| Иск. № | CD-DOC-8916 (1) |

До Потенциални участници
в избор на доставчик
идентификационен № PPD 15-076

Относно: Постъпило запитване по документация за участие в избор на доставчик с предмет „Изработване и доставка на контейнери за транспортиране и съхранение на електромери на открито“, идентификационен № PPD15-076.

Приложение: Сканирани чертежи с посочени места, за които се отнасят разясненията.

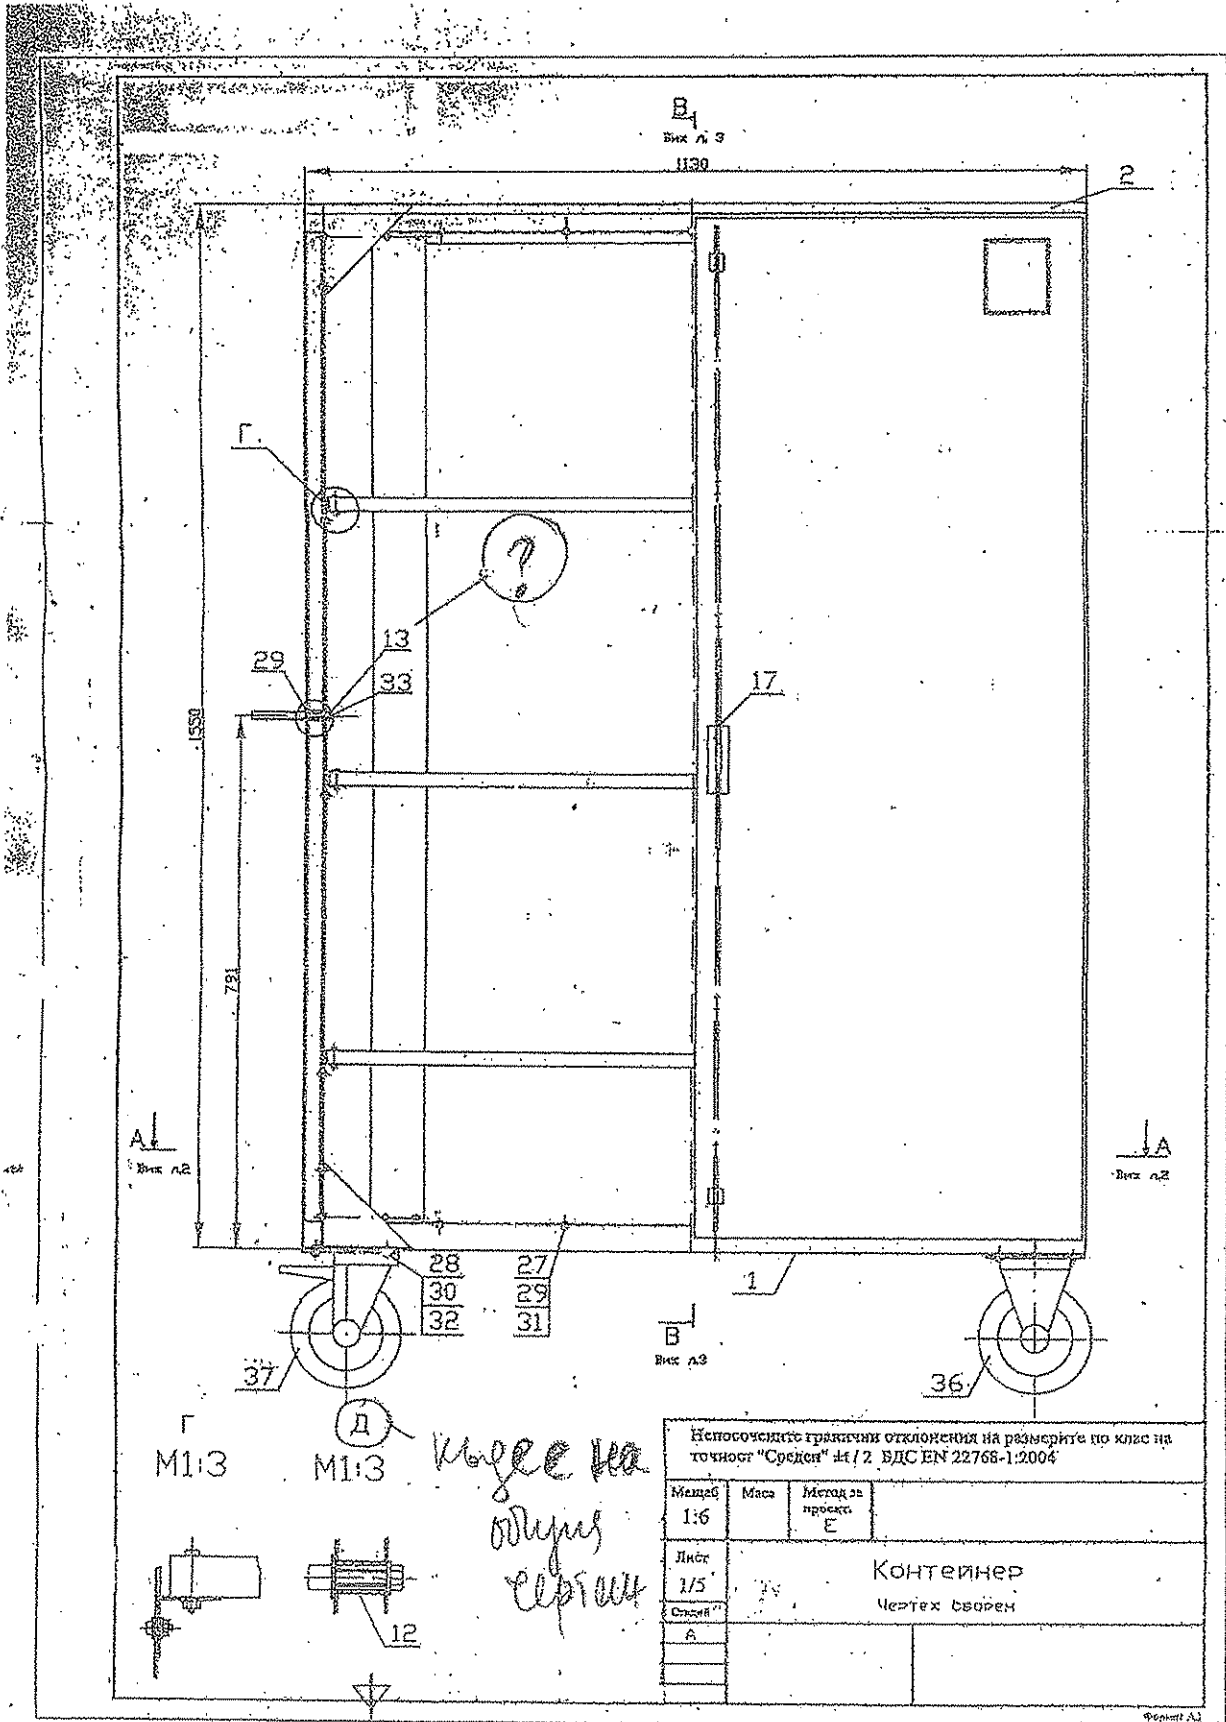
Въпрос 1: На чертежите са дадени позиции 38 и 39, но те липсват в легендата - опис. Освен това има елементи, които не са изнесени като позиция и съответно липсват в описанието. На чертежите сме посочили местата, които не са ясни. Моля да ги уточните.

Въпрос 2: Втулките от позиция 12 и 13 от какъв материал са и какъв размер?

Въпрос 5: Всяко от крилата на вратата с колко панти трябва да бъде? Какво имате предвид под панта голяма проходна. На тавана е дадена панта голяма – и той ли е отваряем? Ако е отваряем - как се заключва?

Отговор 1: Позиции 38 и 39 на лист 2 да не бъдат вземани под внимание. Позиция 13 на лист 1 да се чете като „Д“. Позиция 13 в описанието на позициите да не бъде вземана под внимание. Неясните елементи на лист 2 и лист 3 са проекции на триъгълни усилващи планки с подходящ размер, свързващи вертикалните стени на контейнера респ. с пода и с тавана на контейнера. Размерът, посочен на лист 4 е 1202,57, спазването му с точност след десетичната запетая не е задължително. Размерът, посочен на лист 5 е 100 mm, но не е задължителен – производителят може да си избере подходящия за него размер за ширина на колоната, която осигурява заваряване в плоскостта на стената на контейнера, а не на натоварения с голямо усилие ръб.

Отговор 2: Съгласно отговора на въпрос 1, позиция 13 на лист 1 да се чете като „Д“. Позиция 13 в описанието на позициите да не бъде вземана под внимание. Количеството на втулка 12 (детайл „Д“ на лист 1) е 2. Втулките от позиция 12 са стоманени и служат за дистанционери, предпазващи от деформацията вертикалните П-образни греди, през които преминават двата края на дръжка 15 при затягането ѝ към корпуса на контейнера. Размерът на втулката е в зависимост от избора от производителя размер на сечение на дръжка 15 и размер на вертикалните П-образни греди, и двата – осигуряващи респ. удобно манипулиране и стабилно закрепване.

Отговор 5: Всяка от вратите се закрепва към корпуса на контейнера с по 3 броя панти. Позиция 8 (панта голяма проходна) да не бъде вземана под внимание. На тавана няма панти и той не е отваряем.
